Tribunale di Venezia – Sezione Prima Civile
Causa Civile n. 7194/2022

RELAZIONE DEL C.T.U. con risposte alle osservazioni delle Parti

RISPOSTA ALLE OSSERVAZIONI DELLE PARTI ALLA MIA BOZZA DI PERIZIA

In figura si riporta l'ALLEGATO L/1. Per più chiare informazioni consultare l'Allegato L/1
Architetto Franco Davanzo – Ordine degli Architetti della Provincia di Venezia n. 2824
Galleria San Donato n. 4/17 – 30027 SAN DONA' DI PIAVE - VE-
TEL. 0421- 487834 – mail: studio.davanzo@pec.fsd.it

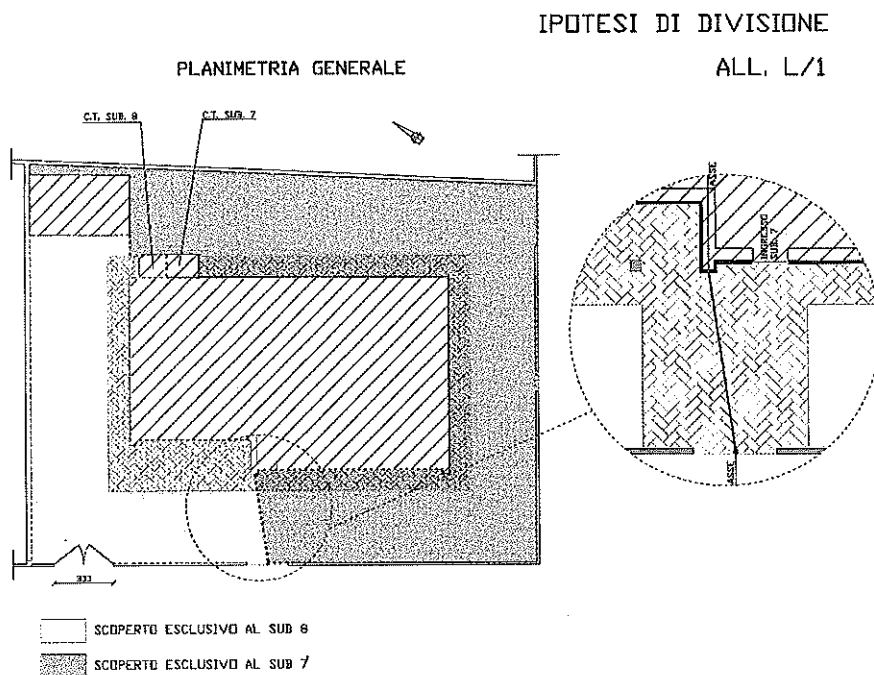
Nelle osservazioni si condivide quanto da me relazionato nei punti da 1 a 5. Per quanto riguarda la parte sesta del quesito, Egli conviene sulla necessità di addivenire alla suddivisione dello scoperto, ma propone, per evitare futuri attriti tra i proprietari dei due appartamenti, di suddividere lo scoperto in modo da non avere porzioni di proprietà in comune.

Ritengo l'osservazione accoglibile

Per questo motivo, concordo sulla opportunità di tracciare una nuova e diversa dividente tra lo scoperto da attribuire al sub 8 e quello da assegnare al sub. 7 così posizionata:

- Verso strada, in mezzeria del profilo tubolare da mm 100 x 100 che sorregge i due cancelli pedonali, l'uno (quello di sinistra) a servizio del sub.8 e l'altro (quello di destra) a servizio del sub. 7;
- A ridosso dell'abitazione, in mezzeria della risega che è posta accanto al portoncino d'ingresso al sub. 7.

La differenza di scoperto a favore del sub. 7 non comporta conguaglio da parte di questo sub verso gli altri poiché non incide sul valore del sub. 8.

Maggiori informazioni sono contenute nel nuovo Allegato L/1 che viene di seguito unito.

In questo allegato trova modifica anche la larghezza del nuovo cancello carraio che viene ridotta a m. 3,00 per i motivi che verranno spiegati nel capitolo delle risposte alle osservazioni del CTP arch. Secchiati.

La struttura in metallo adibita ad autorimessa

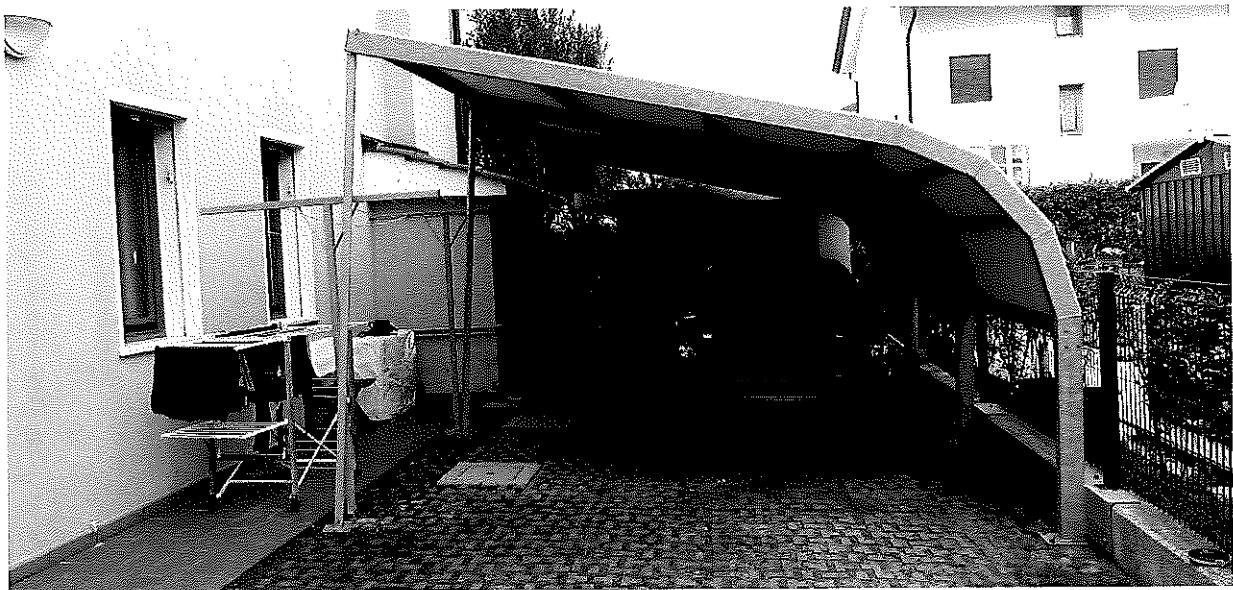
Al punto 2 – REGOLARITA' EDILIZIA Egli dice che la tettoia abusiva può essere sanata con il consenso dei vicini; la rimozione o sanatoria deve comunque essere approvata o controfirmata da entrambe le proprietà dello scoperto.

Al proposito osservo che l'art. 91 del Regolamento Edilizio (ALL. M) al Comma 5 lettera b prevede:
"b) Affinchè le strutture di arredo non siano considerate vere e proprie costruzioni e non rientrino nella fattispecie d'intervento edilizio devono avere le seguenti caratteristiche:

Nella realtà, la struttura:

- 1) E' adibita ad autorimessa;
- 2) È dotata di tamponamento laterale che giunge fino a circa m. 1,2 circa da terra;
- 3) Non rispetta la distanza dai confini di proprietà che dovrebbe essere minimo m 1,50. Non è oggetto del quesito che il CTU cerchi assensi e/o autorizzazione dai vicini;
- 4) La struttura non è staticamente determinata. E' probabile che essa nasca per essere ammortata (la parte più alta) ad una parete in muratura; in subordine questa può essere sostituita da ben dimensionate colonne in metallo. In ogni caso le colonne attualmente esistenti non sono state adeguatamente dimensionate e sono solo appoggiate al terreno.

Confermo che la struttura deve essere demolita.
